Ortsverein Ebensfeld

Fragekatalog zur Ausbaustrecke Bauabschnitt Unterleiterbach - Ebensfeld

Bahnunterführung Lif 25:

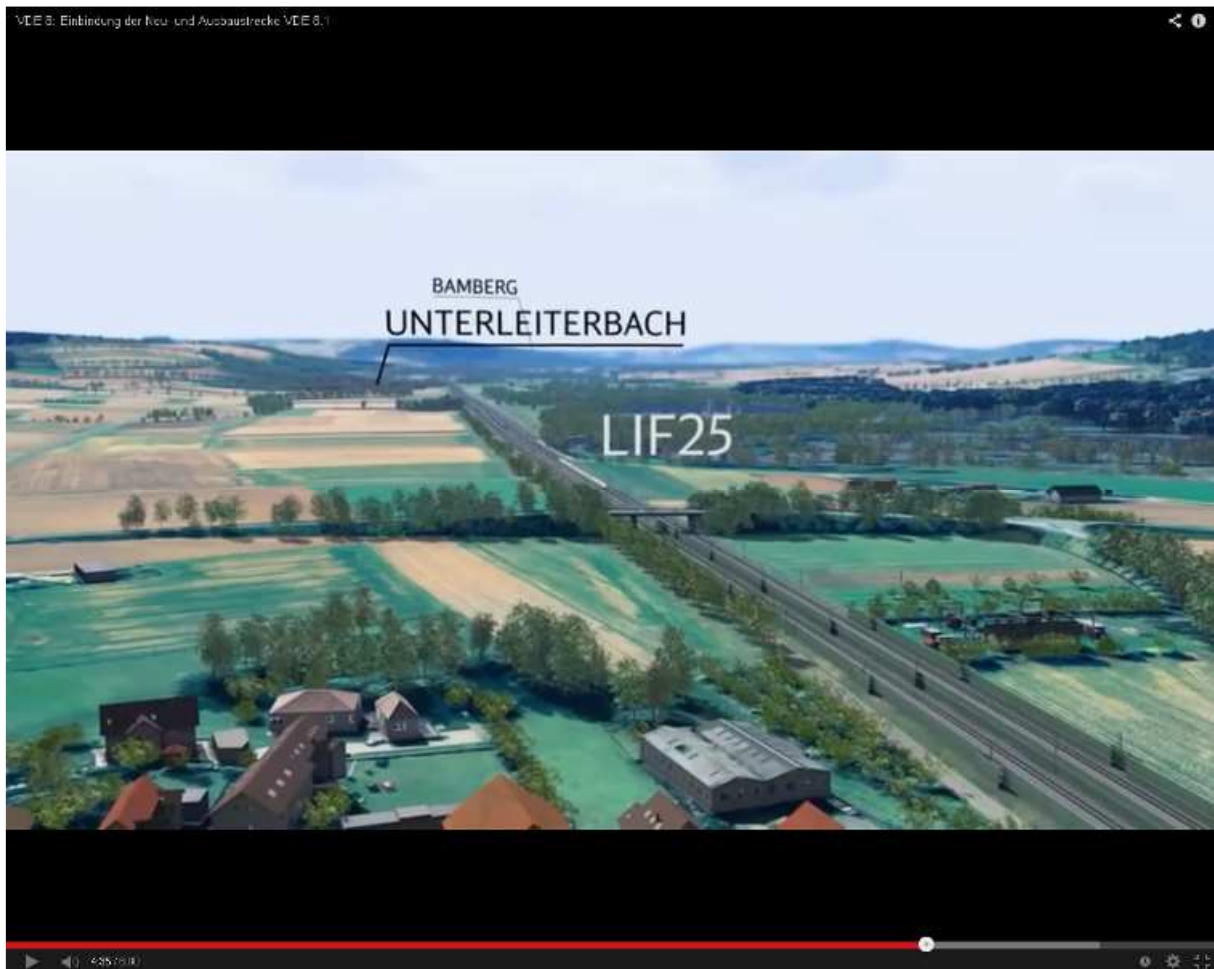
Ist der Fußgänger- und Radweg von Ebensfeld her kommend links oder rechts der Fahrbahn und wie breit wird er ausgeführt?

Wird der Fuß- und Radweg bis zum Anschluss an den Radweg Mainüberquerung an der Lif 25 vorgeführt?

Warum endet die Lärmschutzwand ICE Neubastrecke in Fahrtrichtung Bamberg auf Höhe Umspannwerk?

Haltepunkt Ebensfeld:

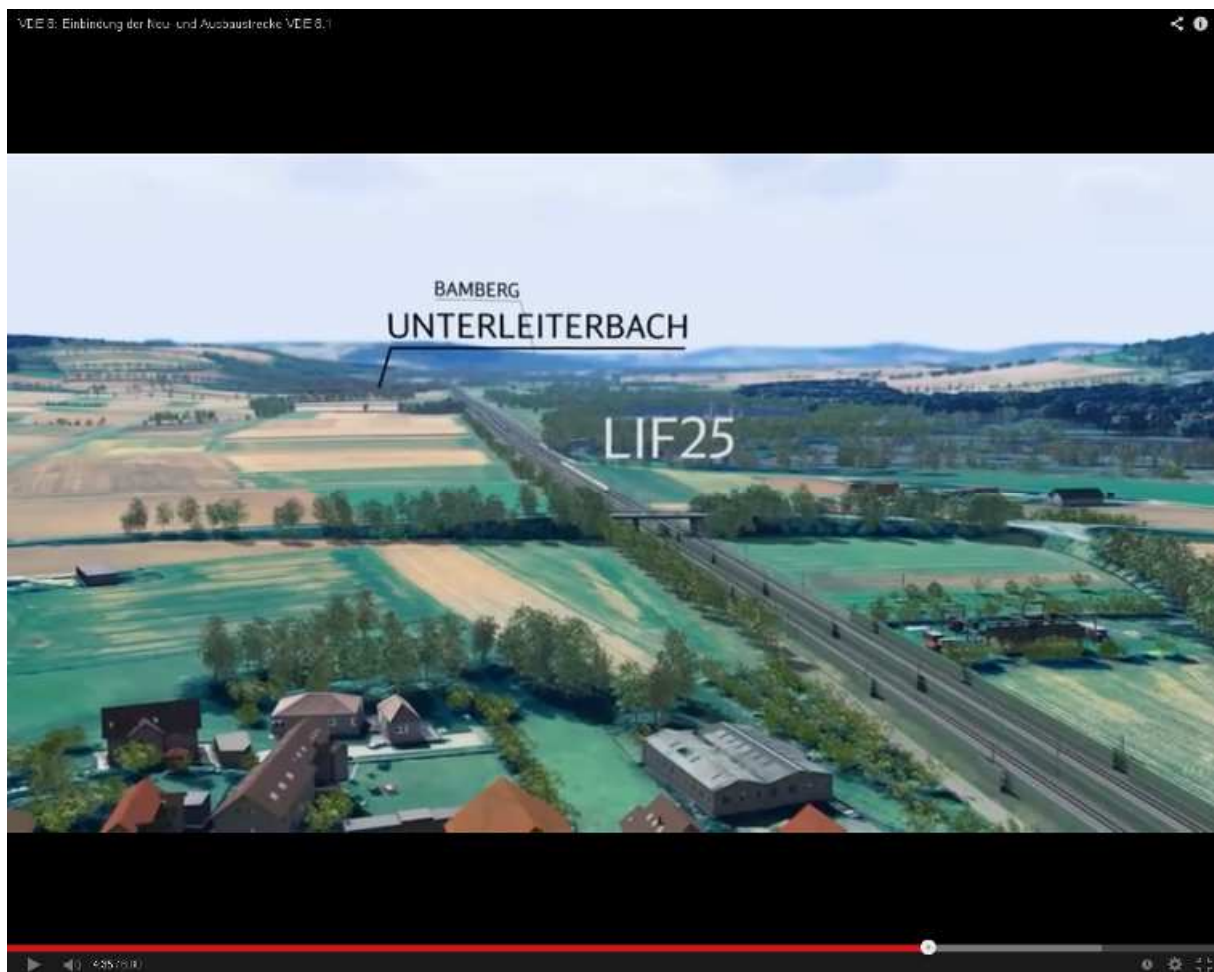
Der Lärmschutz in Fahrtrichtung Bamberg linke Seite an den beiden bestehenden Gleisen ist hingegen mit beidseitigen Wänden bis Bahnunterführung Lif 25 dargestellt.

Ist der Weg an der Bahn entlang von Ebensfeld in Richtung Unterleiterbach auf der linken Seite für die Öffentlichkeit nutzbar und wo beginnt er in Ebensfeld?
Bestehen Auffahrmöglichkeit?

Wie ist der Aufgang zum Bahnsteig in Zugrichtung Bamberg gestaltet?

Breite, durchgehende Treppe oder Absatz?

Gibt es eine Hilfe z.B. Rampe, um Fahrräder, Gepäckroller oder Kinderwagen nicht über die Stufen wuchten zu müssen usw.?

Ebensfeld hat bisher in beiden Fahrtrichtungen barrierefreie Bahnsteige bzw. behindertengerechte Zugänge.

Warum wird der Zugang in Fahrtrichtung Bamberg nicht gleichwertig wieder hergestellt?

Die Feststellung, dass nur Haltepunkte mit mehr als 1000 Fahrgastbewegungen am Tag Anspruch auf barrierefreie Zugänge haben stößt bei vielen Befragten auf Unverständnis.

Kann zumindest ein behindertenfreundlicher Mittelbahnsteig entstehen?

Wird der Zugang in Richtung Lichtenfels behindertengerecht ausgeführt?

Bleibt der Zugang über den Auweg erhalten?

Wie gestaltet sich der Durchgang bzw. Zugang zum Bahnsteig?

Ist die Steigung auf beiden Seiten behindertengerecht?

Wird es auf der alten Bahnhofseite auch eine direkte Treppe geben?

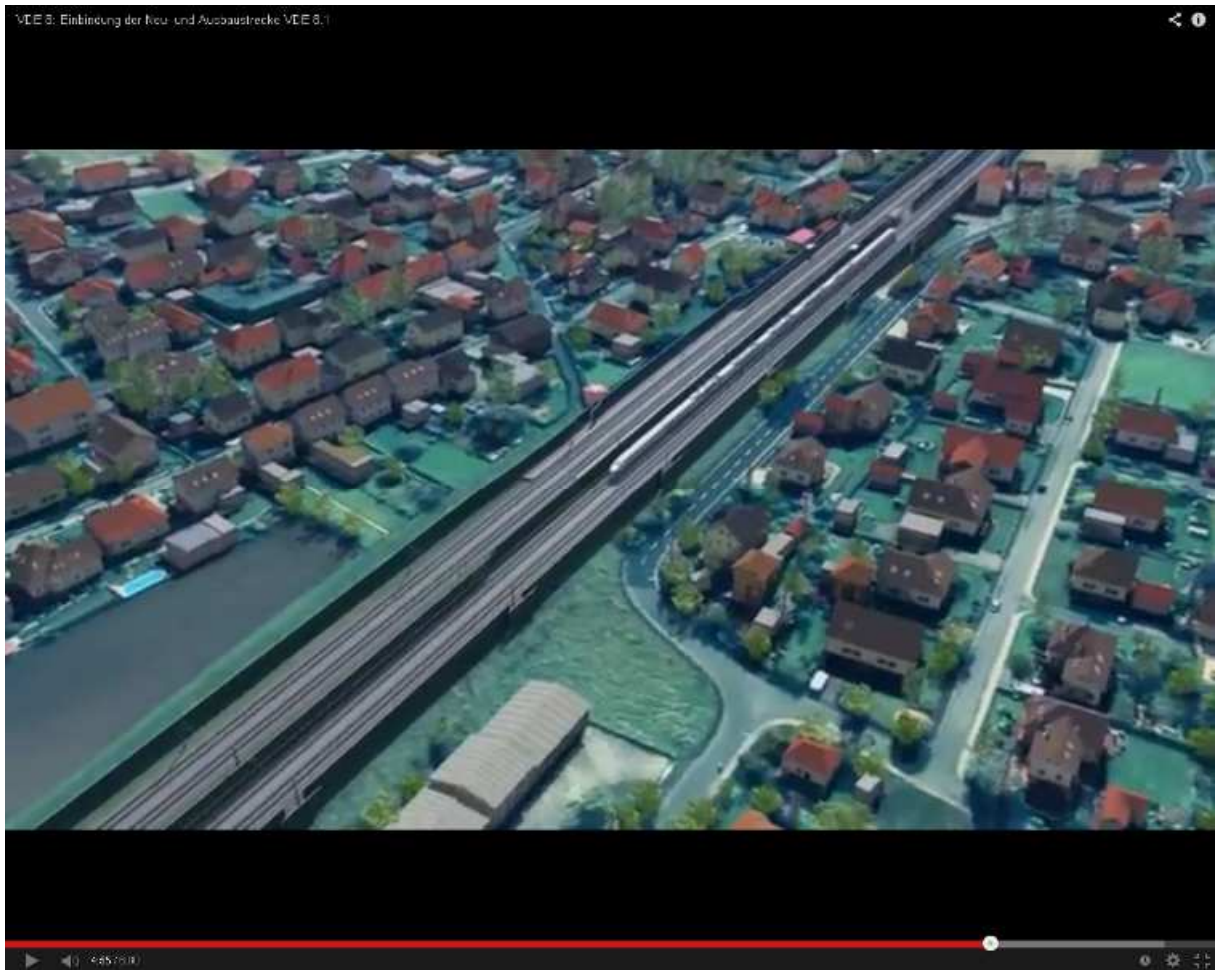
Wird es in der Bahnhofstraße auf Bahnseite wieder einen Gehweg geben?

Wird es Ersatzstellmöglichkeit für Zweiräder geben und wo werden diese sein?

Was ist mit Ersatzparkplätzen für Bahnbenutzer, Pendlerparkplätze? Der bisherige Parkplatz für DB Reisende entfällt laut Angaben. An welcher Stelle soll durch die DB Ersatz geschaffen werden um keine Verschlechterung der bestehenden Situation herbeizuführen?

Parkplatz Foto Montag 24.02.2014 Vormittag 11:30 mit 13 Fahrzeugen belegt.
P+R Ersatzparkmöglichkeit für DB Reisende ist unbedingt erforderlich.

Ist die Errichtung von Parkbuchten entlang der Lärmschutzwand in Verlängerung des Aufgangs bis Höhe Kurve bei BayWa durch die DB möglich?

Können auf der Grünfläche vor dem BayWa – Gebäuden Parkmöglichkeiten geschaffen werden? (eventuell durch Gemeinde und DB an Kosten beteiligen)

Können auf der Seite Bahnhofswirtschaft P+R Ersatzparkmöglichkeit für DB Reisende entstehen?

Können in Verlängerung Auweg mit Zufahrt von der Ziegelstraße Parkmöglichkeiten geschaffen werden? (eventuell durch Gemeinde und DB an Kosten beteiligen)

Wie und wo wird die Durchführung Kehlbach sein?

Wie schaut die Hochwassersicherung im Bereich der Unterführung aus?

Kehlbach sorgt in regelmäßigen Abständen durch Überflutung für Probleme.

Wird der Weg vom Zugang Auweg bis Bahnüberführung Ziegelstrasse für die Öffentlichkeit nutzbar?

Wie sieht die Hochwassersicherung Bahnüberführung Ziegelstrasse aus?

Ist der Durchgang mit Gehweg geplant und auf welcher Seite soll dieser dann sein?

Ist es richtig das unmittelbar nach der Bahnüberführung Ziegelstrasse die Lärmschutzwände enden und warum?

Die unmittelbar angrenzenden Wohnhäuser sind gegen Lärm unzureichend geschützt.

Ebenso ungeschützt ist das Freizeitgelände (Sportplatz, Dennisplatz)

Und das Naherholungsgebiet Baggersee mit Badeplatz.

Die Lärmschutzwände sollten deutlich weiter ausgebaut werden.

Was wird mit dem Durchgang Graben auf Höhe Wertstoffhof?

Bei starkem Regen fallen dort große Mengen Wasser an. Auch von der Mainseite her ist die Flur recht regelmäßig bis Auffahrt bei Wertstoffhof überflutet.

Wie wird die Zufahrt zum Freibad Baggersee gestaltet?

Wo entstehen dauerhaft ausreichend Parkplätze am Freibad?

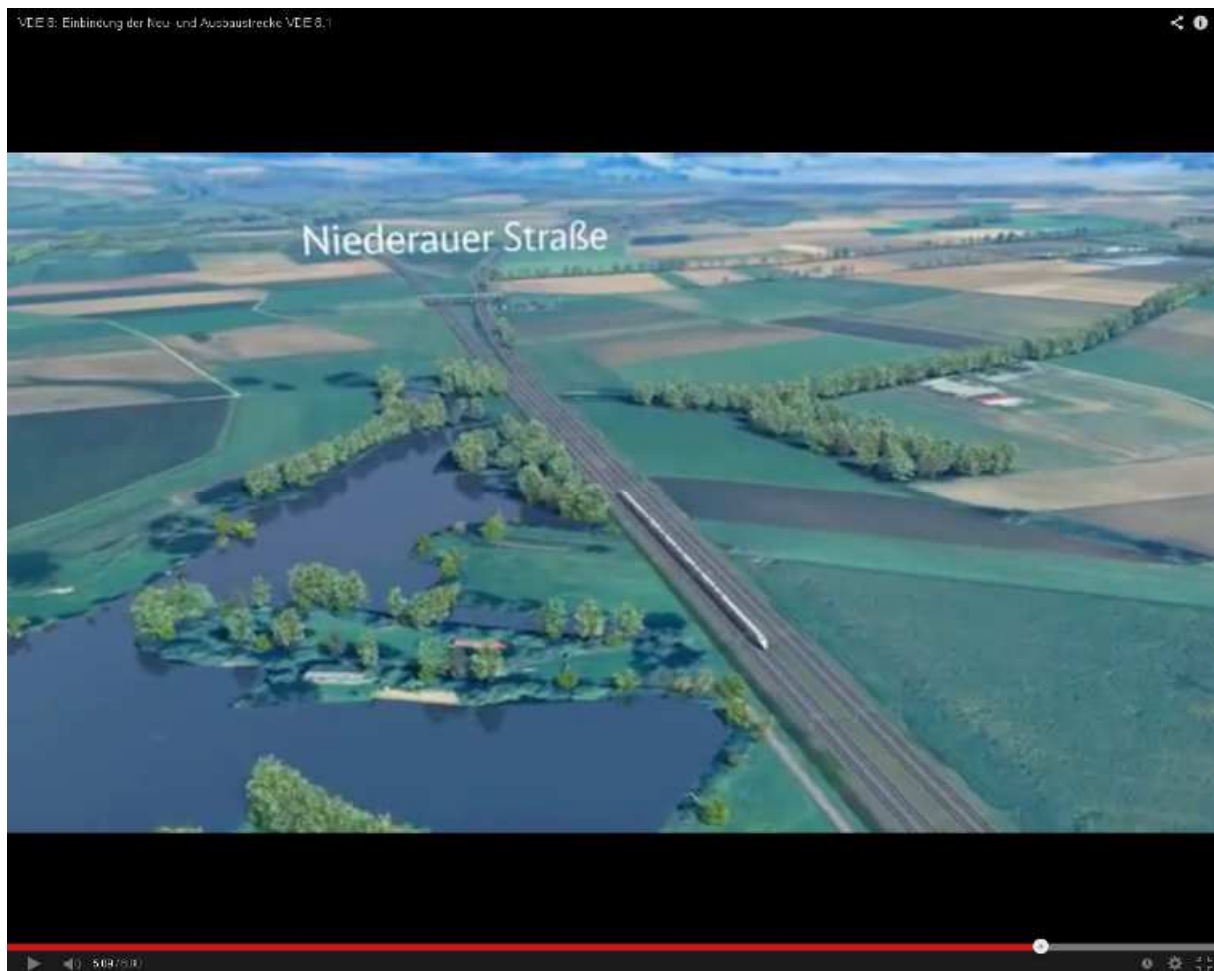
Wie weit wird die Zufahrtmöglichkeit an der Bahn entlang über den Badeplatz hinaus gestaltet?

Wie schaut der Zugang für Spaziergänger und Angler aus?

Wird es zumindest noch einen Fußgängerweg an der Bahn entlang am See vorbei geben?

Um unseren See herum ist ein über die Kreisgrenzen hinaus bekanntes vorkommen von Nachtigallen entstanden. Eine solche Dichte des wunderbaren Singvogels lässt sich im Obermaingebiet sonst nicht finden.

Wird es für den ausgewiesenen Vogelschutzgebiet Ersatzflächen geben und wo sollen die Entstehen?

Unser Baggersee hat bekanntlich keinen oberirdischen Zufluss. Er erhält sich von sehr langsamen Grundwasserströmungen und von einigen oberflächennahen Quellen.

Die werden im wesentlichen aus dem kleinen Auwald auf der Ebensfelder Seite gespeist in der das Bächlein von Unterneuses her zum Großteil versiegt.

Mit welcher Technik wird an der ICE Neubaustrecke da gearbeitet um die Grundwasserströme nicht nachteilig zu beeinflussen und die Durchlässigkeit zu erhalten?

Beeinträchtigung der Zuflussmöglichkeit kann mittelfristig zu Verschlechterung der Wasserqualität beitragen. Auch die Qualität als Badegewässer wäre dadurch gefährdet.
